敦賀発電所3，4号機の増設に係る原子炉設置変更許可申請書の一部補正について

敦賀発電所3, 4号機 原子炉設置変更許可申請書に係る補正書の概要について

日本原子力発電株式会社

2. 基準地震動Ss

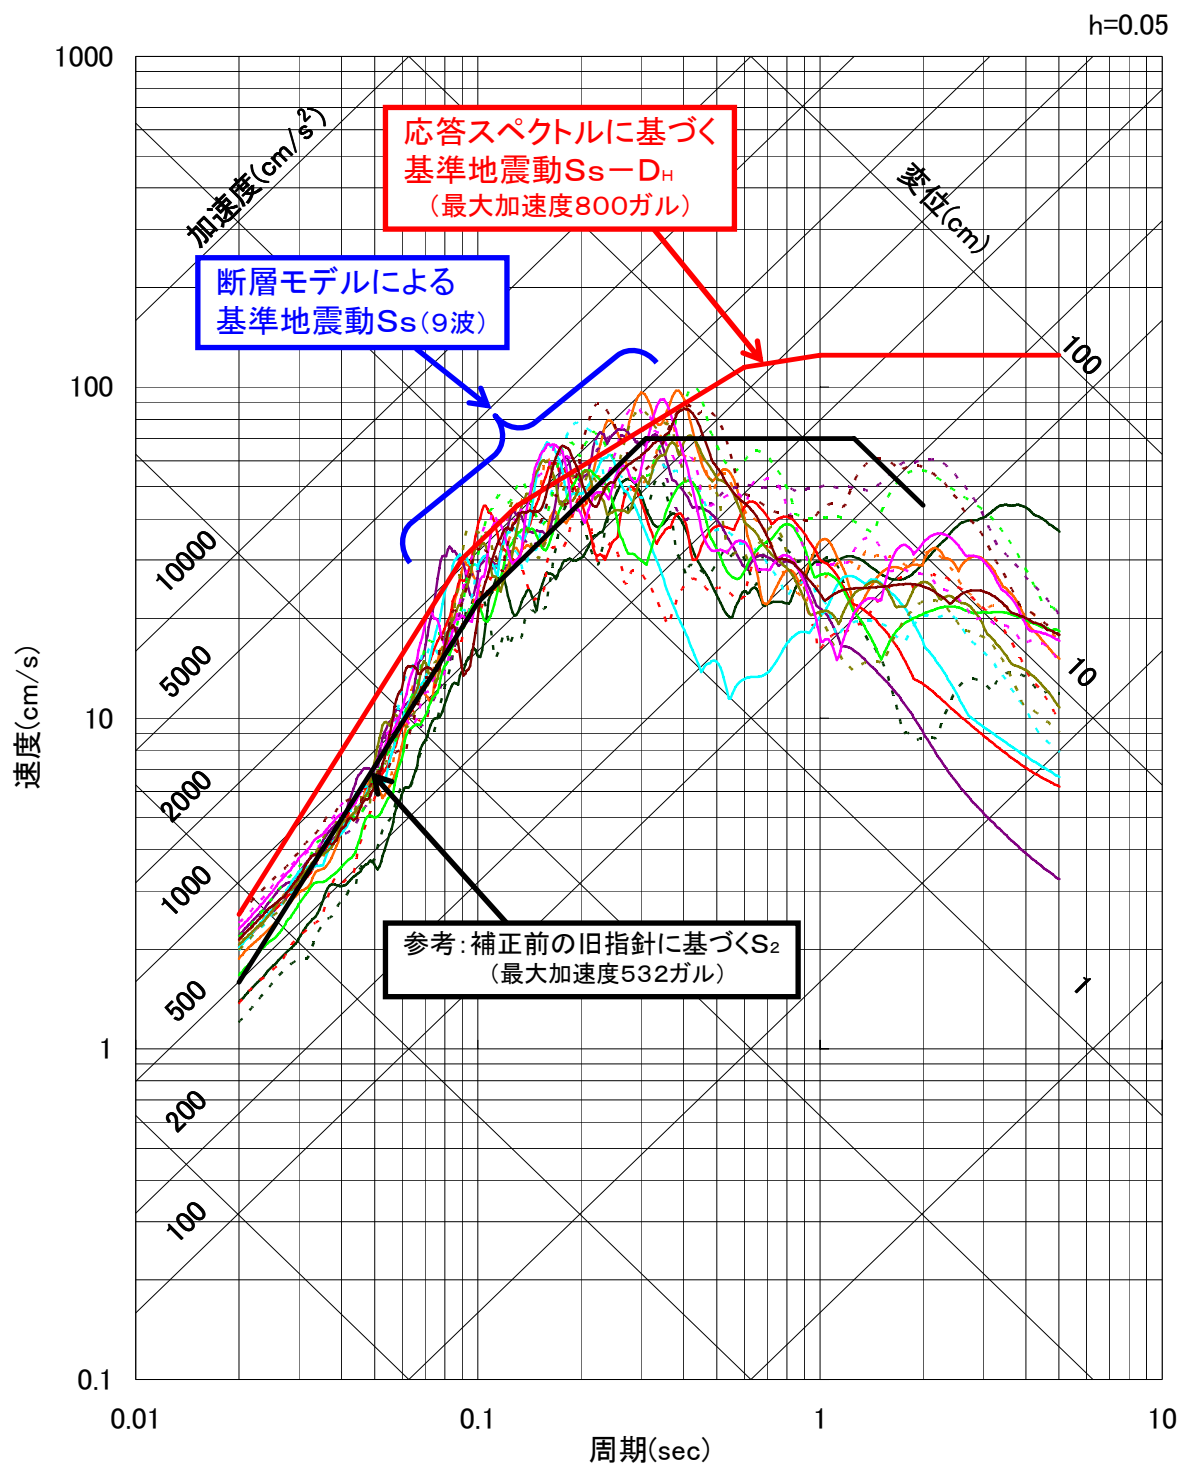
敷地周辺の活断層評価等に基づき、既設炉の耐震バックチェックに係る国の委員会の審議状況を反映して地震動評価の条件(地盤モデル、不確かさの考慮等)を設定し、3, 4号機の基準地震動Ssとして策定しました。
